TRANSPORDIAMET

Meie 28.11.2025 nr 7.1-2/25/19487-2

Metsanurga küla Kernu metskond 13 kinnistul ELASA mobiilsidemasti projekti kooskõlastamata jätmise kavandatava ViaBaltica maantee trassi koridoris ja ökodukti perspektiivses piiranguvööndis

Joonis 1

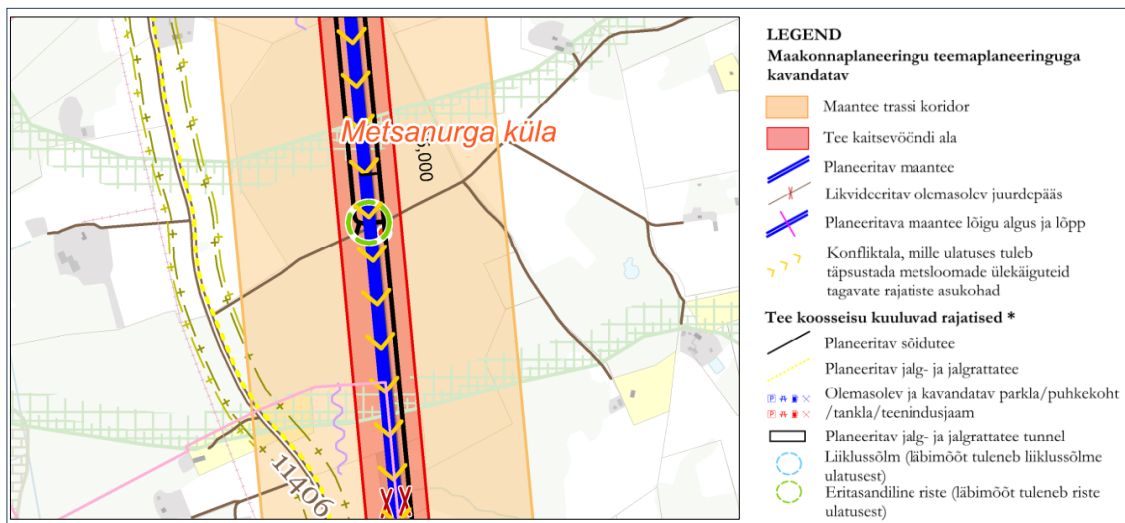
1. Via Baltica trassi teemaplaneeringu „[E67 \(Via Baltica trassi asukoha määramine Harjumaal km 12,0-44,0, Kernu vald\)](#)“ (OÜ Hendrikson & Ko, töö nr 1309/09) kohaselt on riigitee nr 4 Tallinn-Pärnu-Ikla tee km 35,20 planeeritud eritasandiline riste (vt Joonis 1).

Kuna kavandatava mobiilsidemasti asukoht kohaliku tee nr 2970452 Torupilli metsa tee suhtes pole kooskõlas Tee projekteerimise normide § 63 lg 2, võib see tulevikus takistada eritasandilise ristmiku rajamist ning ühendamist kohalike teedega.

Palume kavanda masti asukoht selliselt, et see vastaks Tee projekteerimise normidele ega põhjustaks riigitee ja kogujateede projekteerimisel ning ehitamisel lisakulutusi.

Joonis 2

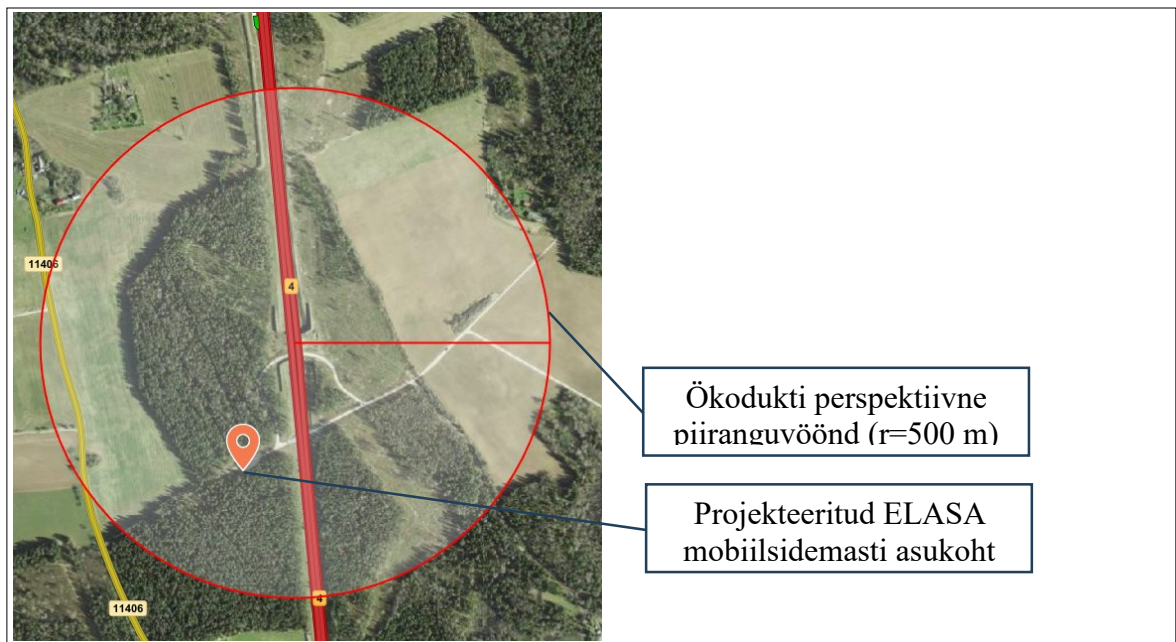
2. Riigitee nr 4 Tallinn–Pärnu–Ikla tee km 34,99 asub ökodukt. Keskkonnaseadustiku üldosa seaduse muudatuse eelnõu kohaselt on alla 500 meetri laiuse suuruluki läbipääsu ümber kehtestatud piiranguvöönd, mis hõlmab ringikujulist ala läbipääsu keskpunktist 500 meetri raadiusega. Suuruluki läbipääsul ja selle piiranguvööndis on keelatud uue ehitise, sealhulgas piirde, rajamine, välja arvatud rajatava tee või raudteega seotud ehitised ning ehitusloa kohustuseta ehitised õuema kõlvikul.

Projekteeritud mast jääb suuruluki läbipääsu piiranguvööndisse (vt Joonis 2)

Kuna eelnõus kavandatav piiranguvöönd keelab uute ehitiste rajamise suuruluki läbipääsu mõjualas, palume kavandada masti asukoht väljapoole piiranguvööndit, et vältida tulevikus õiguslikke takistusi selle rajamisel.
